Nr postępowania: GUM2023ZP0039

Gdańsk, dnia 30.06.2023 r.

postępowanie o udzielenie zamówienia publicznego prowadzone w trybie przetargu nieograniczonego, na podstawie art. 132 ustawy z dnia 11 września 2019 r. - Prawo zamówień publicznych (Dz. U. z 2022 r. poz. 1710 ze zm.) pn. **Budowa Uniwersyteckiego Centrum Stomatologicznego Gdańskiego Uniwersytetu Medycznego przy ul. M. Skłodowskiej – Curie w Gdańsku.**

Gdański Uniwersytet Medyczny jako Zamawiający, na podstawie art. 135 ust. 2 i 6 ustawy Pzp, udziela odpowiedzi na pytania, które wpłynęły w niniejszym postępowaniu. Działając na podstawie art. 137 ust. 1 i 2 ustawy Pzp, Zamawiający dokonuje zmiany treści SWZ poprzez zamieszczenie dodatkowych załączników.

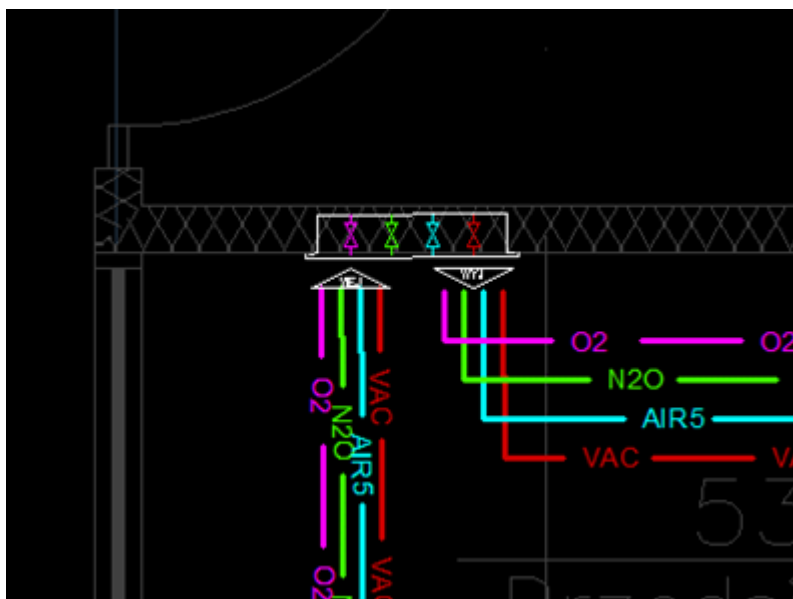
W projekcie instalacji grzewczych co i ct brak rozwinięcia instalacji ct do central wentylacyjnych oraz brak średnic rozproszczenia instalacji na poziomie dachu. Prosimy o uzupełnienie w celu poprawnej wyceny.

W załączniku **C-05 Rzut dachu.pdf**

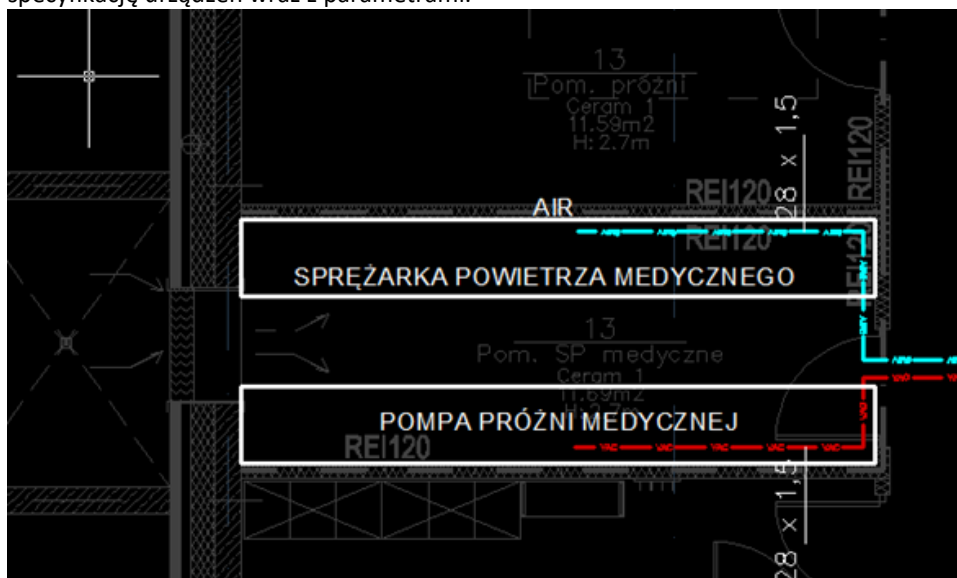
Czy dostawa i montaż sprężarki powietrza medycznego i próżni medycznej leży po stronie GW? Jeśli tak to prosimy o specyfikację urządzeń wraz z parametrami.

Tak, należy ująć w ofercie (jest po stronie GW). Przekazano materiały umożliwiające wycenę.

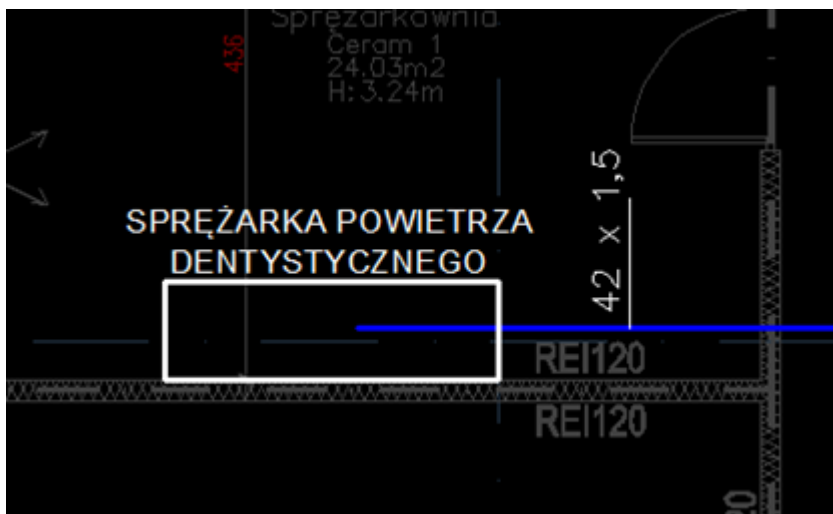
Czy dostawa i montaż sprężarki powietrza dentystycznego leży po stronie GW? Jeśli tak to prosimy o specyfikację urządzeń wraz z parametrami.

Tak, należy ująć w ofercie (jest po stronie GW). Przekazano materiały umożliwiające wycenę.

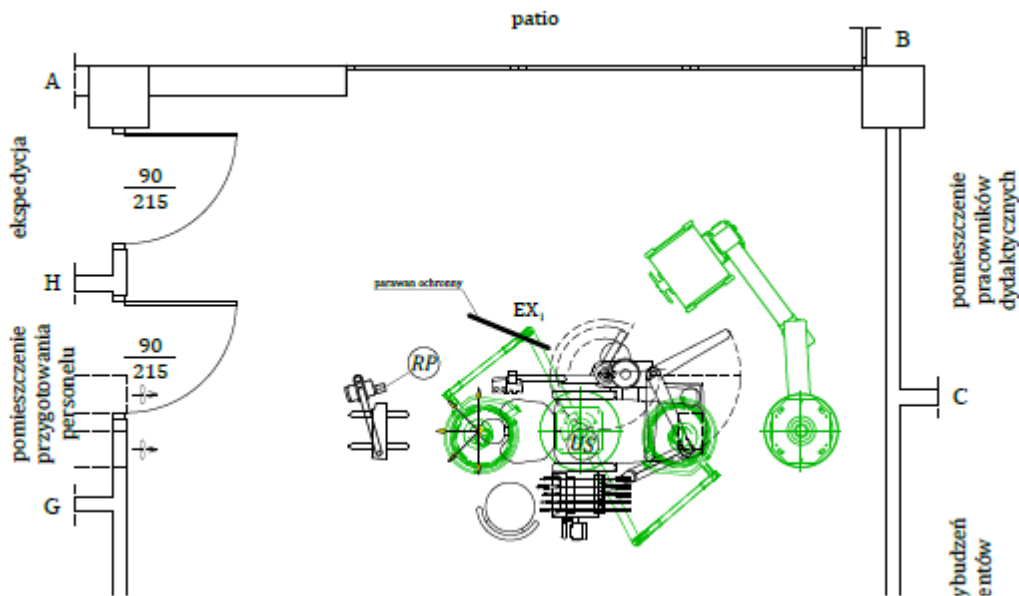
Pomieszczenie nr 46 na piętrze I jest objęte projektem ścian osłonowych. Przegroda AB (wg opracowania: PW projekt osłon radiologicznych) obejmuje część fasady patio – część A2. Czy fasada A2 powinna spełniać dodatkowe wymagania jako ściana z ochroną radiologiczną? We wspomnianym projekcie osłon radiologicznych nie znajdujemy informacji na ten temat.

Do wyceny przyjąć zgodnie z projektem osłon stałych dołączonym do dokumentacji.

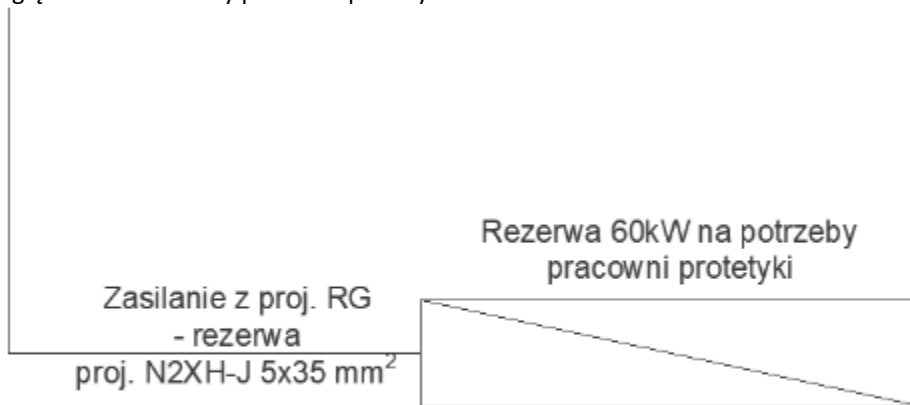
Prosimy o informacje na temat drogi przy budynku istniejącym zaznaczonym szrafem nawierzchni kostki brukowej. Czy jest to droga istniejąca poza zakresem oferty, czy należy rozebrać dany fragment i zaprojektować nową?

Należy przyjąć wykonanie nawierzchni zgodnie z przekazaną dokumentacją (tak, jest w zakresie).

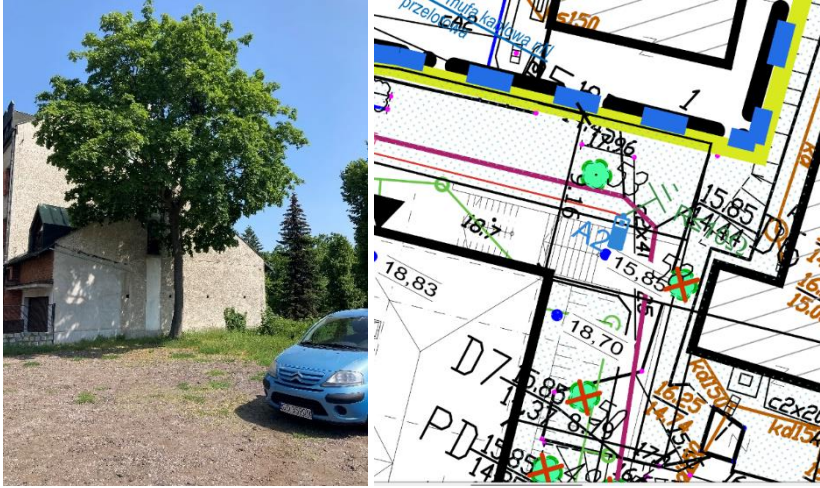
Zwracamy się z prośbą o udostępnienie kart doborowych dla urządzeń centralnego systemu ssącego i sprężarkowni obsługujące unity dentystyczne.

Parametry zgodnie z załącznikiem "Dane techniczne urządzeń medycznych_rev01".
